# **AGGIORNAMENTO TECNICO TC EVO BIO**

**NOTA TECNICA N. 5/2020**

*NOVEMBRE 2020*

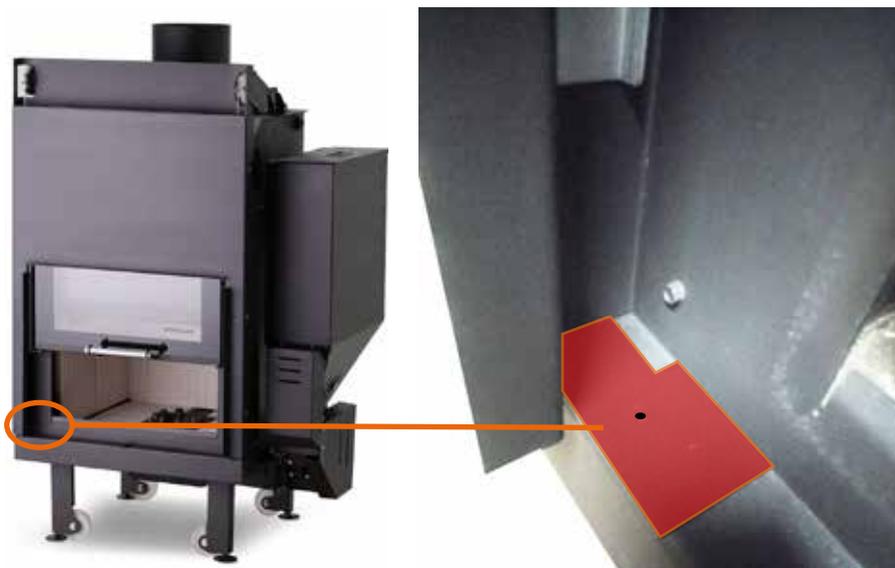
Materiale in dotazione:

- > Switch completo di supporto, dadi e bulloni
- > Dima "A" per posizione forature
- > Dima "A" per posizione forature

### FASE 3

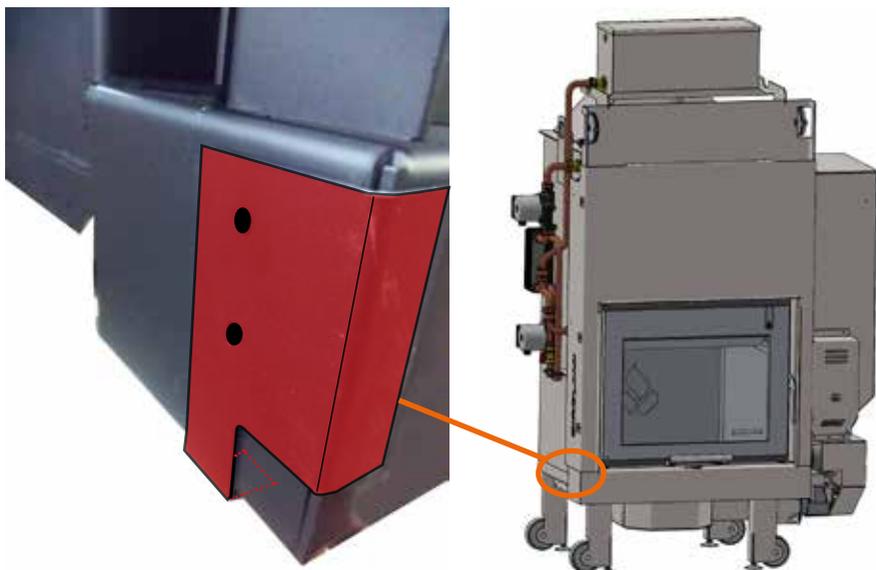
Posizionare la **dima B** come indicato in foto

### FASE 4

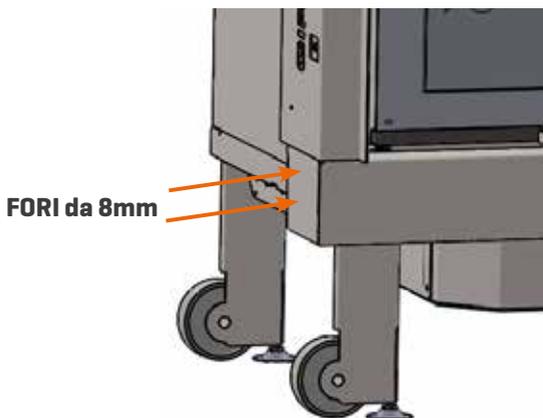
Dopo essersi accertati che la dima sia nella posizione indicata nella figura, effettuare i due **fori da 8mm**.
